タイトル	日本機械学会維持規格(JSME S NA1-2008)に基づくバッフルフォーマボルトの試験の方法及び実施時期について。
説明	<p>バッフルフォーマボルトについて、日本機械学会維持規格(JSME S NA1-2008)には、高浜 1 号炉が属するグループ 2 のプラントは「供用開始から運転時間で50年以内」と試験実施時期が定められている。試験方法としては、ボルト首下部を試験範囲とした超音波探傷試験が規定されている。(添付 1 参照)</p> <p>なお、運転開始後60年時点※の運転時間は約 1 万時間(約 1 年)程度になると予測しているため、現時点で具体的な点検計画はない。また、高浜 1 号炉については炉内構造物の取替を計画している。</p> <p>※</p> <p>以上</p> <p>枠囲みの範囲は機密に係る事項ですので公開することはできません。</p>

タイトル	バッフルフォーマボルト以外の部位の現状保全の内容について。																
説明	<p>バッフルフォーマボルト以外の部位の現状保全の内容について下記の通り示す。</p>

タイトル	第17回定期検査時に実施したバレルフォーマボルトの超音波探傷検査の方法、範囲及び結果について。
説明	<p>バレルフォーマボルトについては第17回定期検査時（1997年度）において、142本（バレルフォーマボルトの全数は544本）の超音波探傷検査を実施しており、有意な欠陥のないことを確認している。添付資料に検査結果を示す。</p> <div data-bbox="464 813 1219 1480" style="border: 2px dashed black; width: 473px; height: 298px; margin: 0 auto;"></div> <p style="text-align: center;">高浜1号機 バレルフォーマボルトの点検範囲</p> <p style="text-align: right;">以上</p>

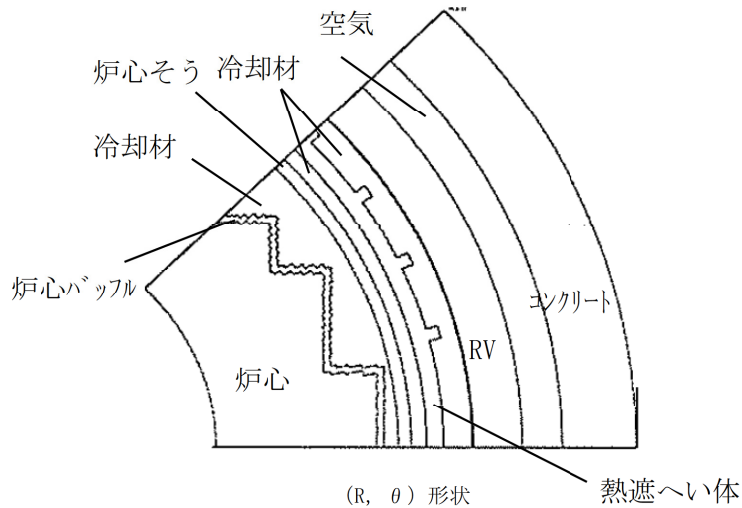
<p>タイトル</p>	<p>炉内構造物主要部位の中性子照射量の評価方法及び炉心支持構造物についての運転開始後 6 0 年時点での最大中性子照射量について。</p>
<p>説明</p>	<p>中性子照射量は、炉内構造物主要部位における中性子束 ($E > 0.1 \text{ MeV}$) を 2 次元輸送計算コード DOT3. 5 により算出し、運転時間を掛けることで中性子照射量を求めている。</p> <p>DOTコードは、米国のオークリッジ国立研究所で開発された中性子輸送方程式を数値的に解くコードであり、入力パラメータは以下のとおりである。</p> <div data-bbox="459 683 1337 1041" data-label="Diagram"> <pre> graph LR A[①物性値 (密度, 組成)] --> D[DOTコード] B[②遮蔽形状] --> D C[③線源スペクトルおよび線源分布] --> D E[④核分裂により発生する中性子スペクトル] --> D D --> F[中性子束 (n/cm²/s)] </pre> </div> <p>炉内構造物主要部位における中性子束は、以下の手順で算出する。</p> <ol style="list-style-type: none"> (1) 代表中性子束 (ϕ_{max}) として、炉心の水平断面形状 (R, θ 計算) や垂直断面形状 (R, Z 計算) を用いて、炉内構造物において最大となる中性子束を算出する。 (2) 炉心の水平断面形状 (R, θ 計算) より算出した水平方向の補正係数 (f_r, f_θ) と垂直断面形状 (R, Z 計算) より算出した軸方向の補正係数 (f_z) を用いて、代表中性子束 (ϕ_{max}) を補正することで炉内構造物主要部位における中性子束分布を算出する。 $\phi(r, \theta, z) = \phi_{\text{max}} \times f_r \times f_\theta \times f_z$ <p> $\phi(r, \theta, z)$: 中性子束分布 ϕ_{max} : 代表中性子束 f_r : 半径方向の補正係数 f_θ : 周方向の補正係数 f_z : 軸方向の補正係数 </p>

炉内構造物主要部位における水平断面形状の評価では、下図（R, θ 計算）に示すような形状を入力して、水平方向の補正係数を算出している。

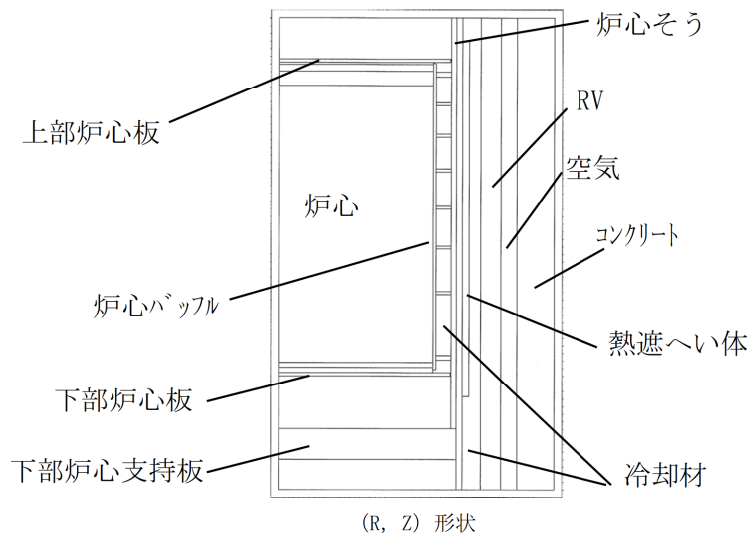
また、炉内構造物主要部位における垂直断面形状（R, Z計算）の評価では、下図に示すような形状を入力して、軸方向の補正係数（ f_z ）を算出している。

以上により算出した炉内構造物主要部位における中性子束に対し、運転開始60年時点での運転時間約36万時間（ 3.6×10^5 EFPY）を乗じ、炉内構造物主要部位における中性子照射量を算出した結果を表1に示す。
